## **Berichtsvorlage**

**Betreff: Südliches Stadtzentrum  
Verkehrsführung**

3. Sicherheitsaudit „Umgestaltung des Knotenpunktbereichs Trautweineck“

- Tübingen, Südliches Stadtzentrum
- Busse in Einbahnring  
 Europastraße - Poststraße - Friedrichstraße**
- Begegnungszone (shared spaces) am Uhlantbad
  - Karlstraße wird Fahrradstraße
  - Kfz-Erschließungsring um Postblock
- Vorschlag der Anlieger

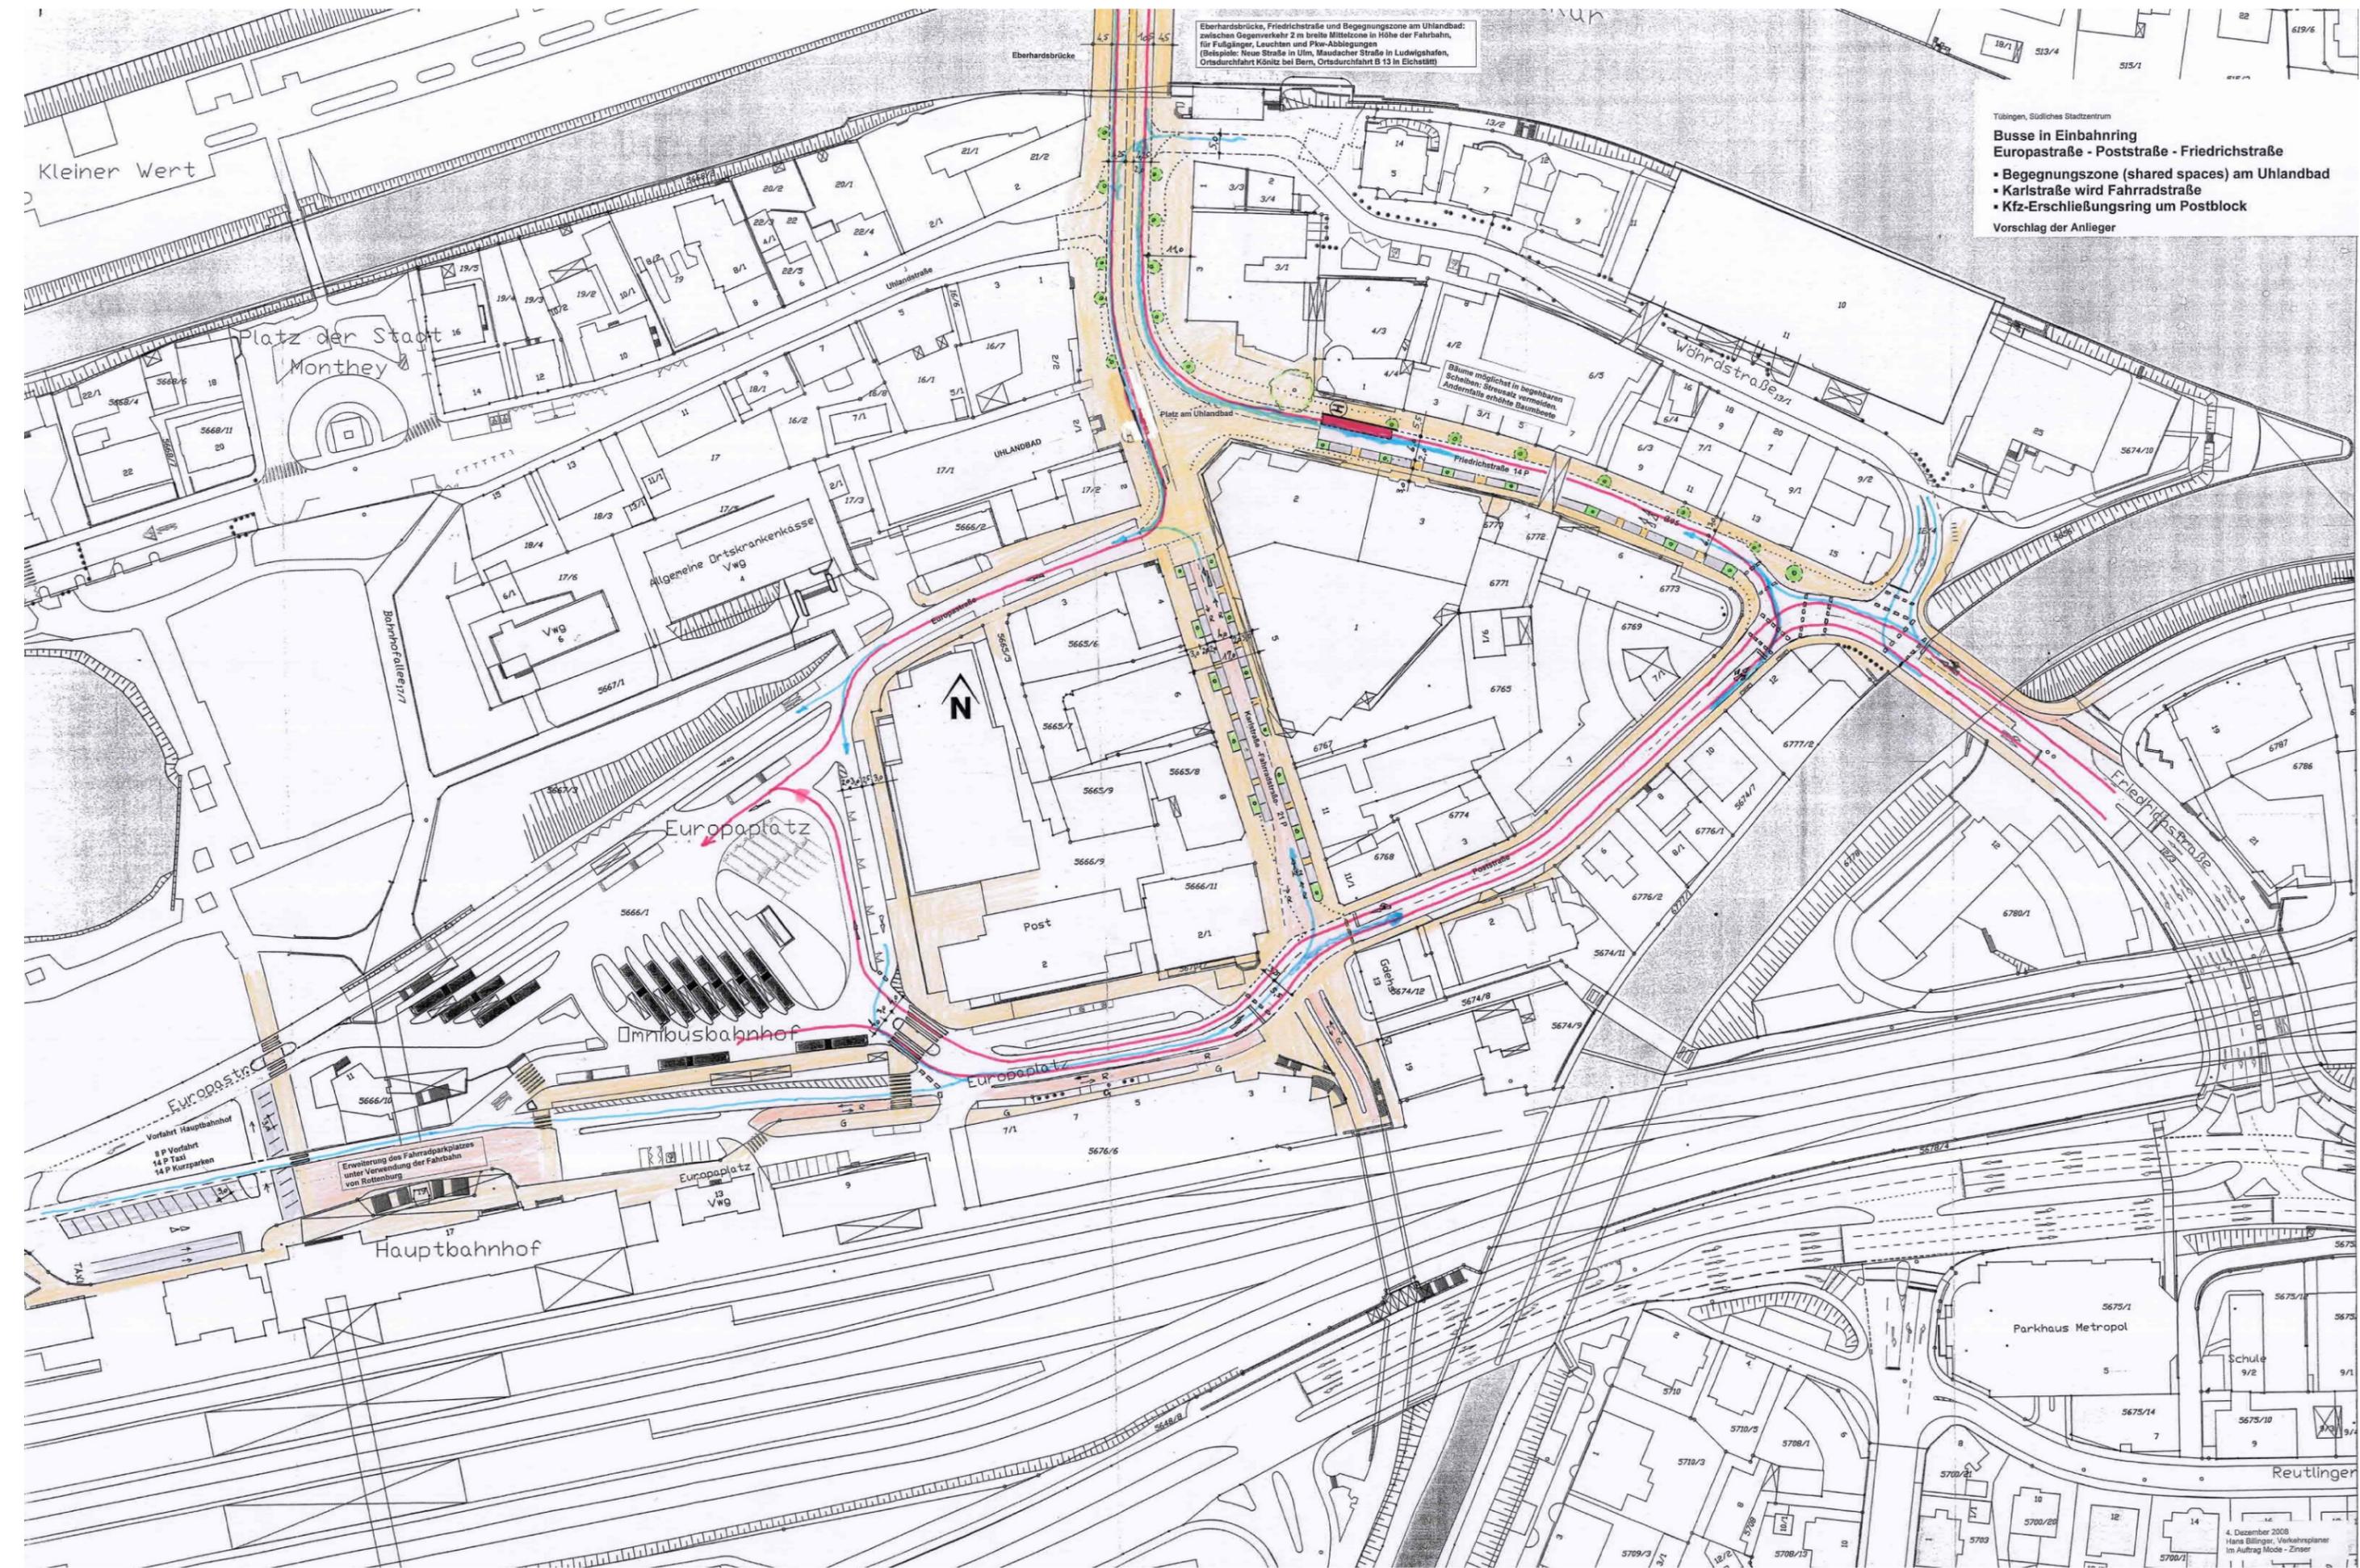
In der Variante „Zinser“ ist, wie von Herrn Dipl.-Ing. Billinger vorgesehen, vom Trautweineck bis zur Eberhardsbrücke eine „Begegnungszone“ eingeplant, in der alle Verkehrsarten und Verkehrsteilnehmer den öffentlichen Raum ohne weitere Flächenzuweisungen oder Signalisierungen in gegenseitiger Rücksichtnahme benutzen. In Begegnungszonen nach Schweizer Verkehrsrecht haben die Fußgänger grundsätzlich Vorrang, der Radverkehr, der IV und der ÖV dürfen maximal 20 km/h fahren. Das Modell ist derzeit in Deutschland nicht in der StVO vorgesehen und existiert nur in Form von Forschungsprojekten. In der Berechnung des Nut-

zen-/Kostenfaktors wurde für diesen Bereich eine durchschnittliche Geschwindigkeit für die Busse von 7 km/h angesetzt, weil der Anteil an querenden Fußgängern und Radfahrern relativ hoch ist. Es ist festzustellen, dass die Variante „Zinser“ in der Relation Nutzen zu Kosten schlechter zu beurteilen ist als die heutige Situation. Der Nutzen-/Kostenfaktor beträgt -0,45.

Die Variante A sowie die Variante „Zinser“ sollen nicht weiterverfolgt werden, da die Vorteile die Nachteile nicht aufwiegen und die Zuschussfähigkeit nicht gegeben ist.

Städtisches Stadtzentrum  
**Variante Zinsler modifiziert**

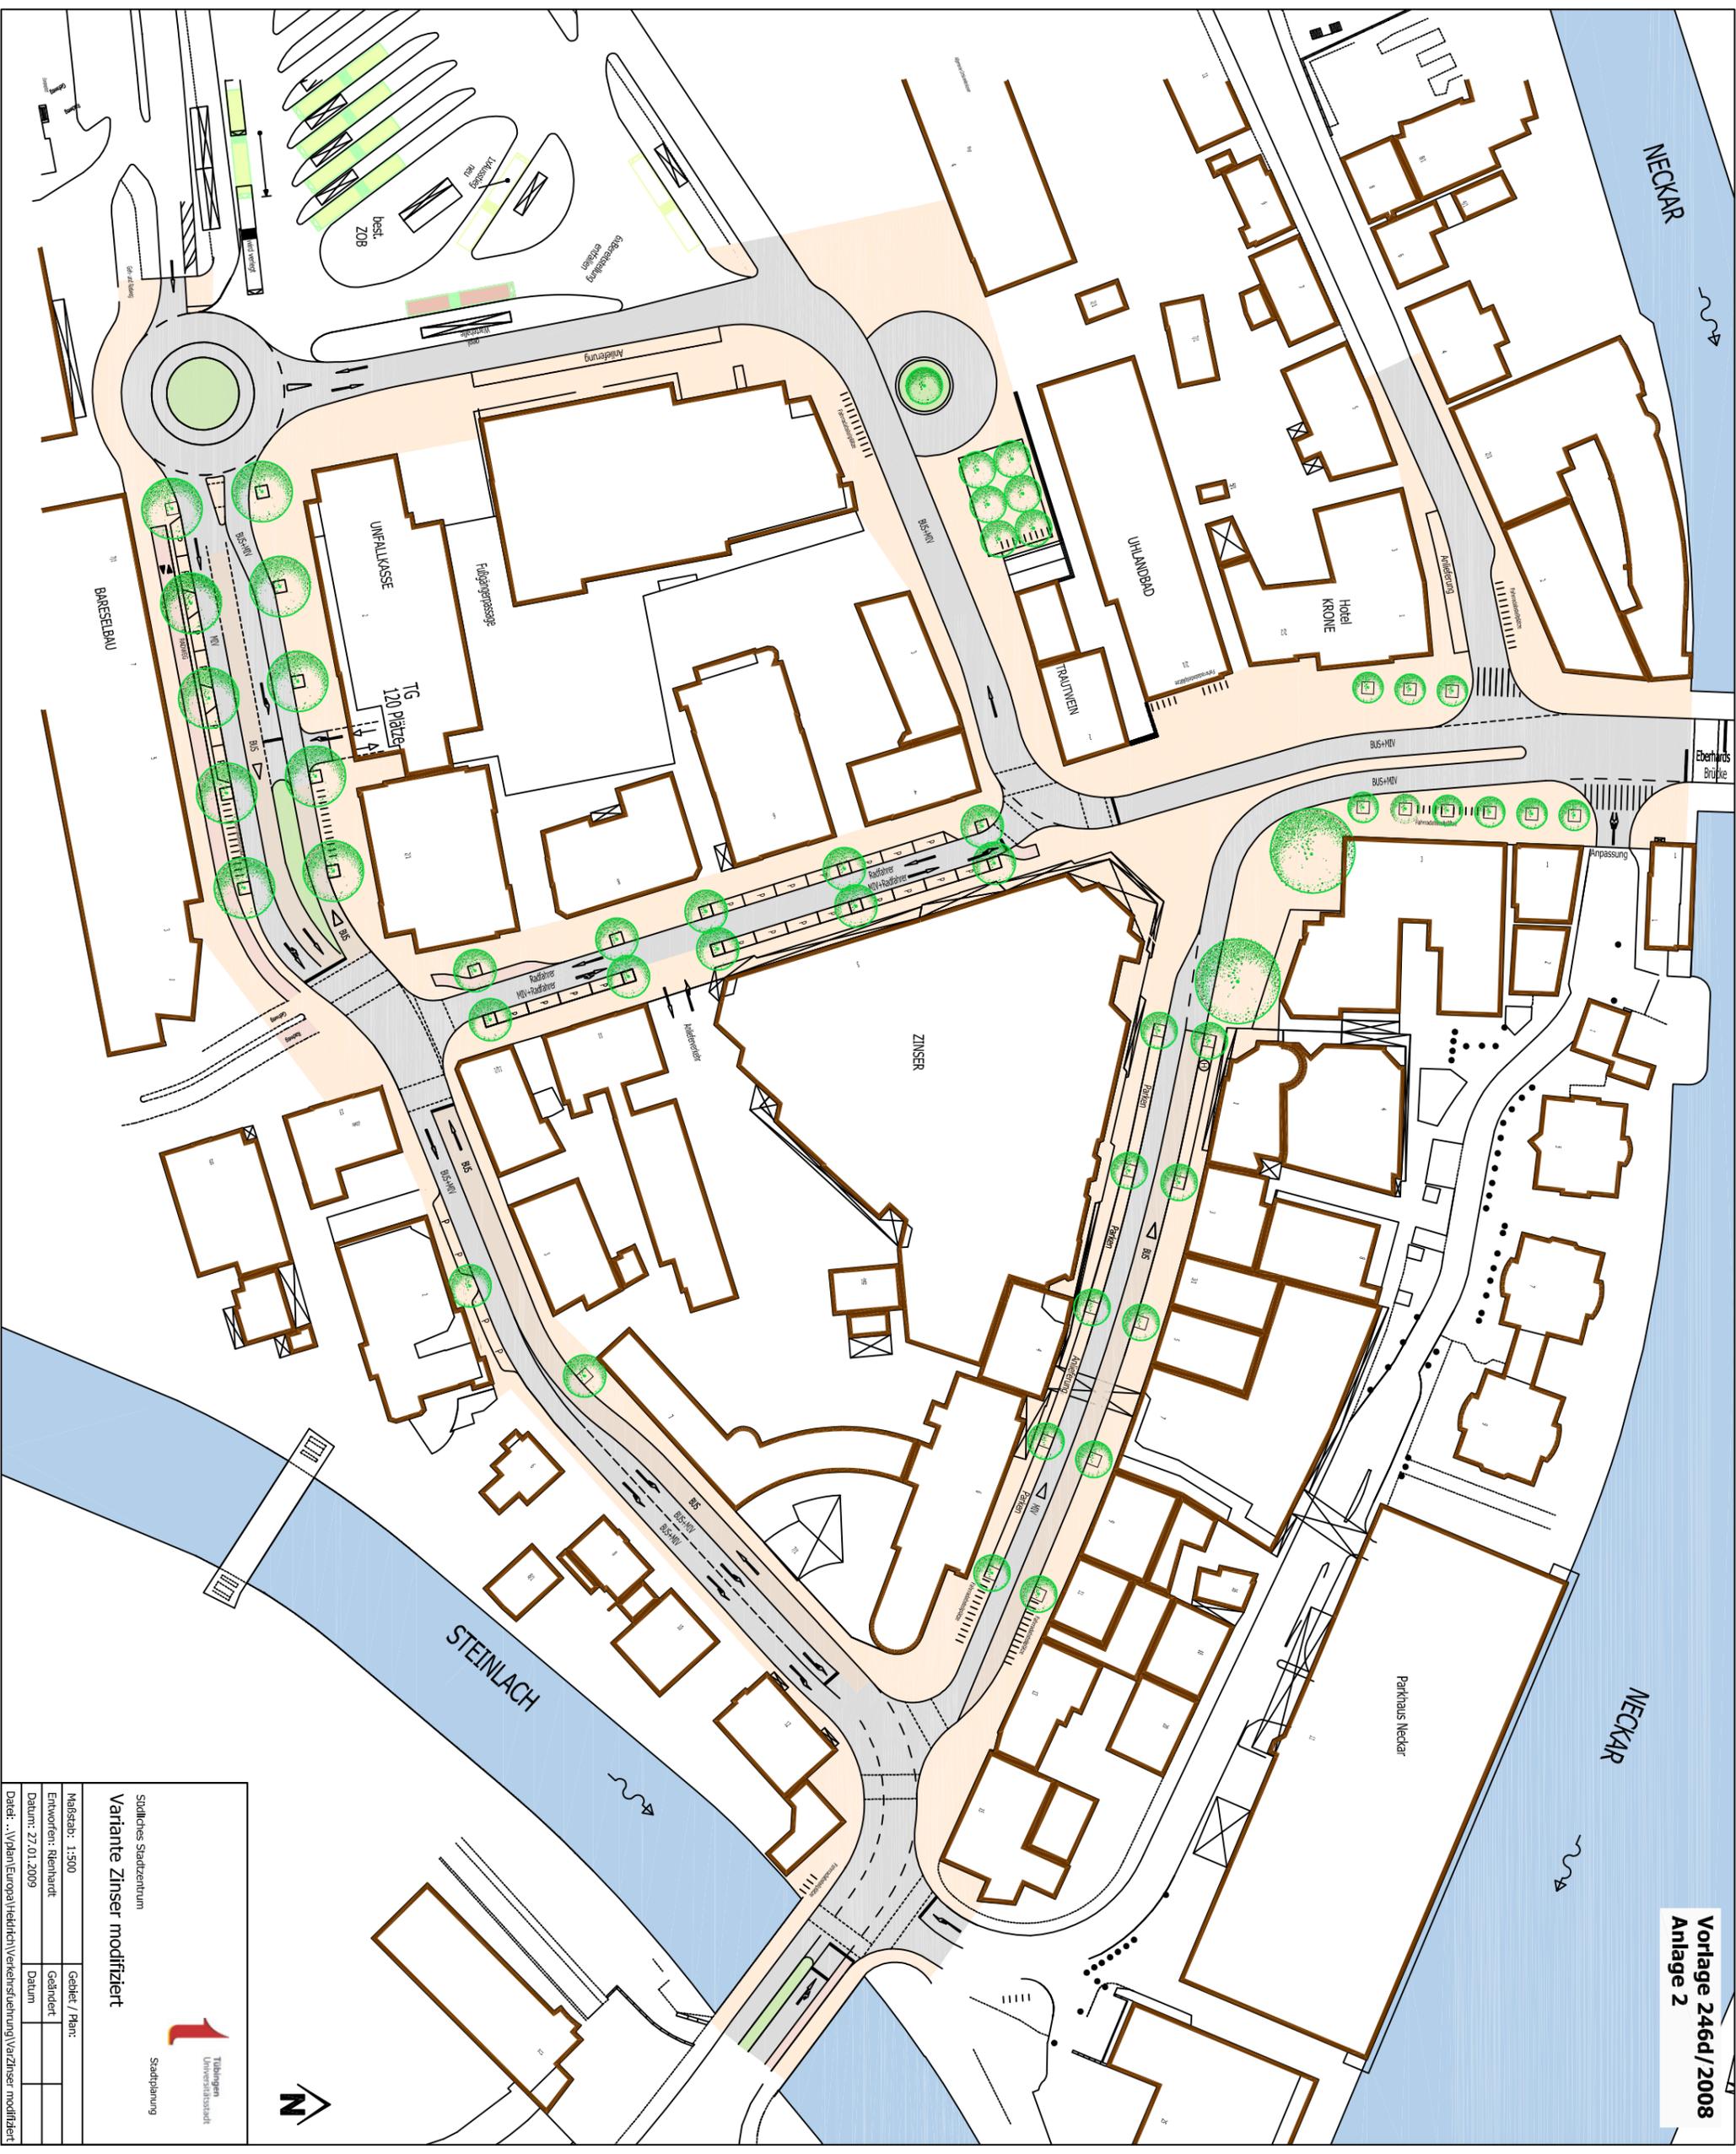
Die Verwaltung hat in der Variante „Zinser modifiziert“ versucht, den Nutzen-/Kostenfaktor zu erhöhen. Deshalb wurde hier auf die Begegnungszone verzichtet und eine Signalisierung des Trautweinecks vorgenommen. Diese bringt am Trautweineck zwar mehr Sicherheit, jedoch keinen Reisezeitgewinn. Die Zeitverluste gegenüber der heutigen Situation führen auch hier zu einem Nutzen-/Kostenfaktor von -0,45.

Die Vorteile beider Varianten - die Beibehaltung der Bushaltestelle und MIV-Verkehrsentlastung in der Friedrichstraße - stehen der umwegigen MIV-Verkehrsführung und der platzintensiven Fahrbahnaufteilung am Europaplatz (kein Parken auf der Nordseite möglich) gegenüber. Die umwegige MIV-Erschließung für Europaplatz und Karlstraße könnte durch die Einrichtung eines gegenläufigen Verkehrs in der Poststraße vermieden werden; die Beeinträchtigung des Busverkehrs würde sich aber dadurch noch einmal verstärken. Eine Zuschussfähigkeit ist bei beiden Varianten nicht gegeben. Die Variante wird daher vom SVT auch grundsätzlich abgelehnt.

**Bild 1**

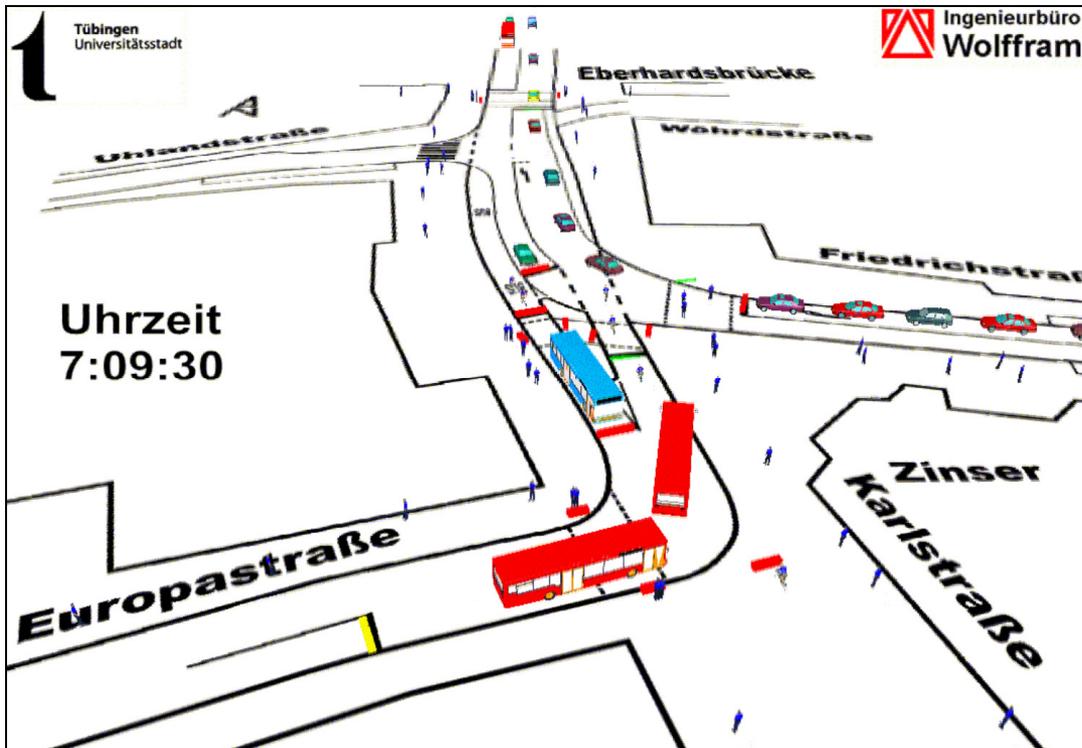
- ( 2) Bei der Ortsbesichtigung wurde ein nennenswertes Aufkommen an Gelenkbussen festgestellt (Bild 1), das in der Mikrosimulation nicht abgebildet ist. Bei Haltnotwendigkeit eines Busses vor der Europastraße an Signal 7 (Bild 2) reicht der Aufstellstreifen nur für einen Standardlinienbus aus; ein Gelenkbus würde die Fußgängerfurt blockieren. Eine Anpassung der Abmessungen bzw. der Signalisierung soll geprüft werden.

Stell.: Die im beauftragten Ingenieurbüro verfügbare Software kann keine Gelenkbusse darstellen. Es sind jedoch die Zeitbedarfswerte der längeren Gelenkbusse implementiert und damit im Hinblick auf die Leistungsfähigkeit des Knotens berücksichtigt. Die im derzeitigen Planungsstand bestehende Gefahr der Überstauung des FGÜ ist bekannt. Es wird versucht, dies in der Ausführungsplanung zu beheben/abzumildern. Dieser Fall (Bus muss an diesem Signal halten) wird jedoch durch die Koordinierung der LSA sehr selten auftreten.

**Bild 3**

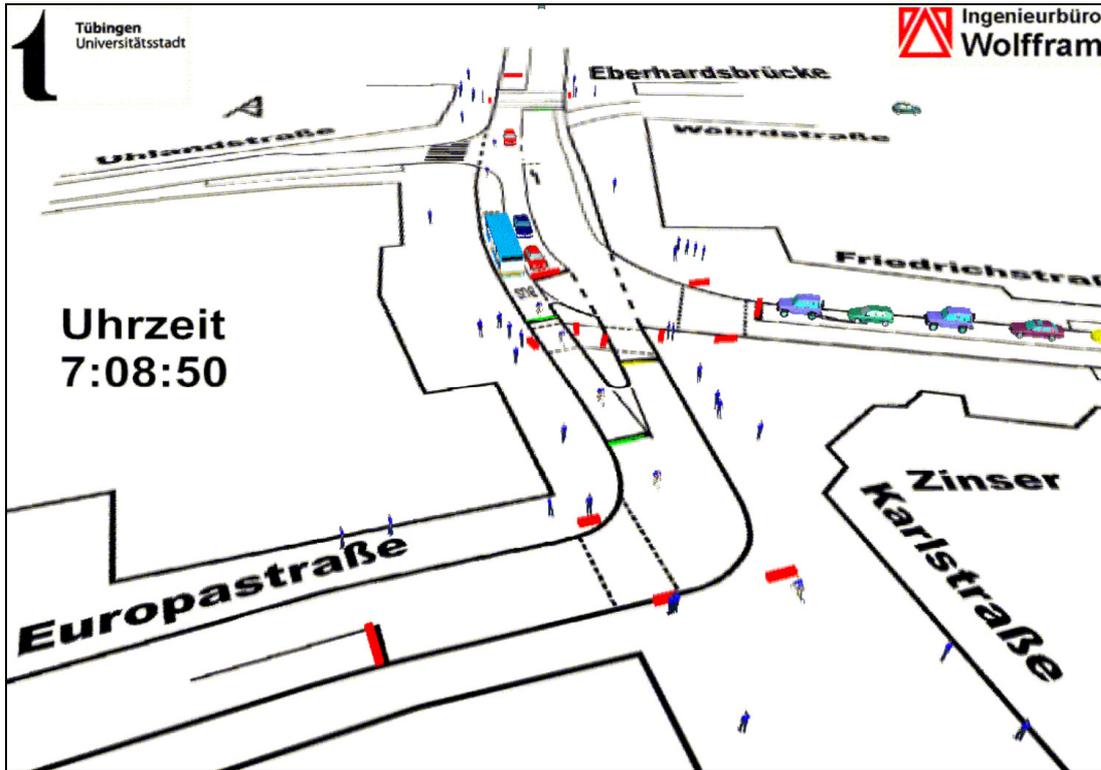
- ( 4) In der Einmündung Wöhrdstraße ist heute ein Fußgängerüberweg vorhanden (Bild 3). Es ist zu prüfen, diesen auch in der Planung beizubehalten, um der Bedeutung der Fußgängerbeziehung und der Eindeutigkeit der Vorrangsituation zu entsprechen.

Stell.: Dieser Punkt wird in der Ausführungsplanung geprüft. Er steht in keinem ursächlichen Zusammenhang mit der zur Entscheidung anstehenden Verkehrsführung.

Bild 4

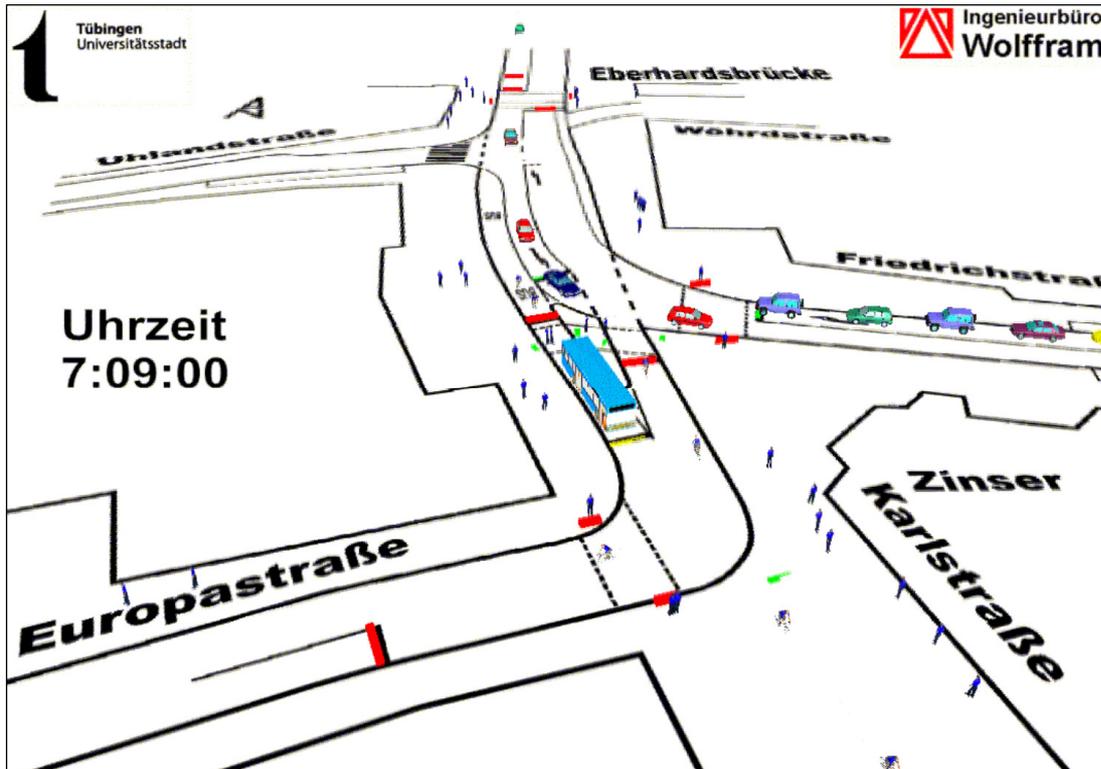
- ( 8) Radfahrer, die von Süden in der Karlstraße ankommen, müssen bei der in der Mikrosimulation dargestellten Signalsteuerung am Signal 9 anhalten, auch wenn kein Bus aus der Europastraße ausfährt (Bild 4). Die Akzeptanz dieser Steuerung ist zweifelhaft, zumal die Radfahrer nach Weiterfahrt i. d. R. am Knotenpunkt mit der Friedrichstraße erneut anhalten müssen (Bild 5). Es ist davon auszugehen, dass das Signal missachtet oder auf dem Seitenraum umfahren wird. Daher sollte eine alternative Radführung bzw. Verkehrsregelung für Radfahrer geprüft werden.

Stell.: In der Simulation ist aus Gründen des geringeren Aufwands nur eine Festzeitsteuerung hinterlegt. Ausgeführt wird eine verkehrsabhängige Steuerung, die nur bei Anforderung Grünzeiten vergibt. Die Wartezeiten für Radfahrer können damit weitgehend auf Zeiten von tatsächlich querenden Verkehren reduziert werden. Eine Umfahrung des Signals soll durch Anordnung von Bäumen und Möblierungselementen im Rahmen der Ausführungsplanung verhindert werden (siehe Anlage zur Vorlage 246c/2008).

Darüber hinaus wird geprüft, inwiefern über die Belagsgestaltung sowie die verkehrsrechtliche Differenzierung auf die Einrichtung dieses Signals grundsätzlich verzichtet werden kann.
